SO 103

navrh: NYDRLE	vypracoval: <i>Frantisek Chlouba</i>	objednatel: METROSTAV s.r.o. s.r.o.	číslo zak.: 22-008
sch. projekce: <i>Frantisek Chlouba</i>	Ing. J. Náchodský	adresa: RDS	datum: 03/2022
sch. projekce: <i>Frantisek Chlouba</i>	Ing. Z. Nývlt	měřítok: 1:1000	číslo přílohy: 1/1.000
akce: "ROZŠÍŘENÍ PARKOVACÍCH MÍST V RUPRECHTICÍCH - KOMUNIKACE KONOPNÁ, TŘESNOVÁ A RYCHTÁRSKÁ"		číslo přílohy: 1/1.000	číslo dopr.: D.1.1.2.g

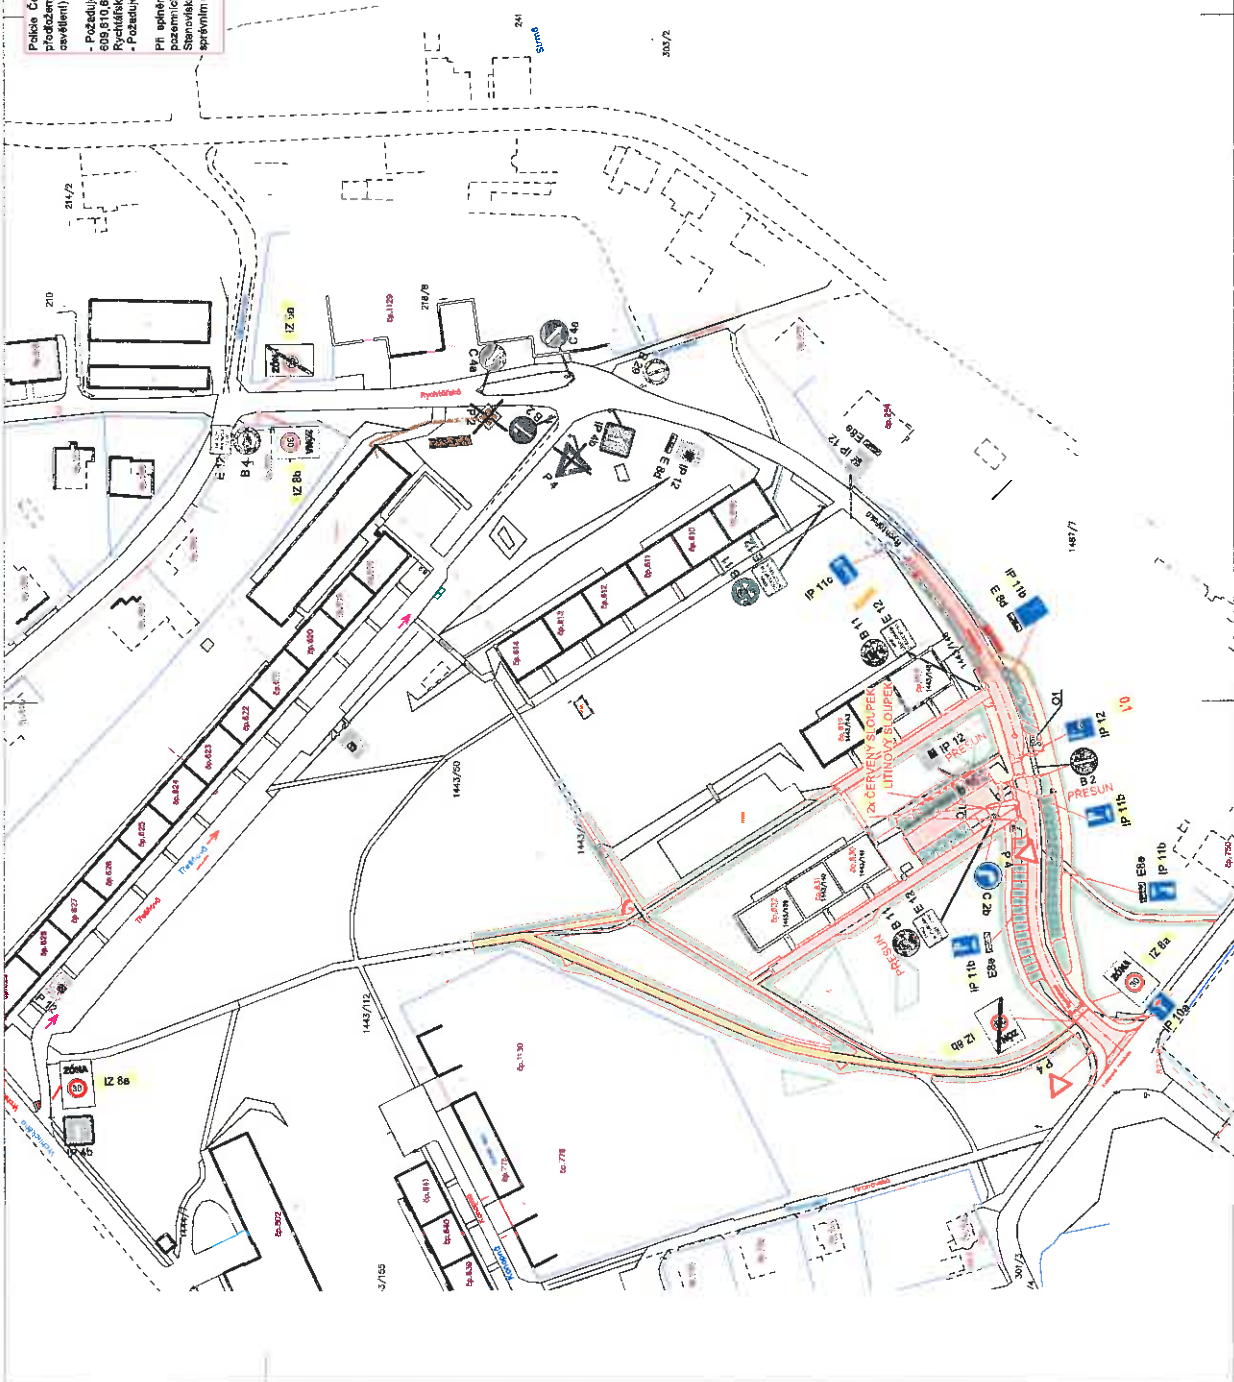
Police České republiky, jakožto dotčený orgán vydávající stanovisko ve smyslu ust. § 77 odst. 2 písm. b) z.č. 361/2003Sb. a předložebným návrhem souhlasí za podmínky doložení zjevného vyhl. č. 294/2015Sb., Technických podmínek č. 68 (údání vystražného cov-klemt) a dle.

- Požadujeme doplnění dopravního značení č. P4 a dopravního zařízení č. Z11g na výjezdní příslupové komunikace k domům č.p. 609, 610, 611, 612, 613 a 614 na ul. Rybníčkova. Důvodem doplnění je jednotnost a jednoznačnost dopravního značení v ul. Rybníčkova.
- Požadujeme doplnění dopravního značení č. A0 v úrovni dopravního značení č. B2.

Při adriční výše uvedeného, lze konstatovat, že návrh odpovídá abecmým požadavkům na bezpečnost a plynulost provozu na pozemních komunikacích. Odsouhlaseno dne 11.11.2022 pod č.j. KRPL-19127-22-1-2022-180506-02.
